INDICAÇÃO Nº 11003

Limpeza e reforma nas galerias pluviais da Rua Voluntários da Pátria – Jardim das Orquídeas.

Ref.: Ind. nº 11.003/2015 e 11.004/2015 – Câmara Municipal de Jundiaí

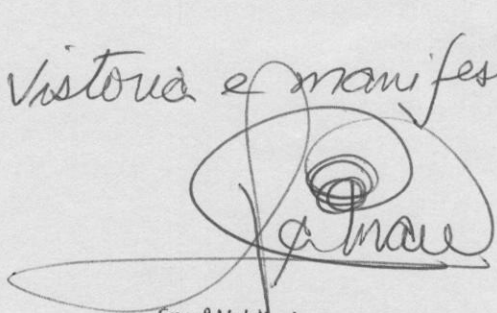
Conforme vistoria constatamos que as bocas de lobo e poços de visita estão assoreados, estando com águas paradas em seu interior.

A Rua Voluntários da Pátria possui grande extensão e tem pouquíssima caída (desnível).

Será necessário um levantamento topográfico da região para se fazer um projeto de novas galerias, até a galeria mais próxima existente na Rua um (travessa da Voluntários da Pátria).

Obs.: foto aérea anexo.

Segue para V. análise quanto a elaboração de projeto para atendimento do local, tendo em vista os problemas na rede relatados nas folhas anteriores.

Ref.: Ofício Indicação nº 11.003 e 11.004/2015 – Rua Voluntários da Pátria.

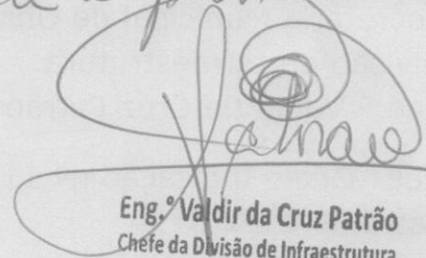
Conforme já vistoriado e solicitado em 20 de março de 2015 pelo Eng.º Alcibiades (cópia anexa), e informado em 20 de maio de 2015 pelo Eng.º Jerson, as bocas de lobo estão assoreadas e a tubulação existente que passa pela calçada onde existem árvores, provavelmente estão com suas seções da tubulação estranguladas pelas raízes.

Sugiro a princípio que seja feita a limpeza das bocas de lobo e poços de visitas existentes a desobstrução da tubulação com jato de água pressurizado.
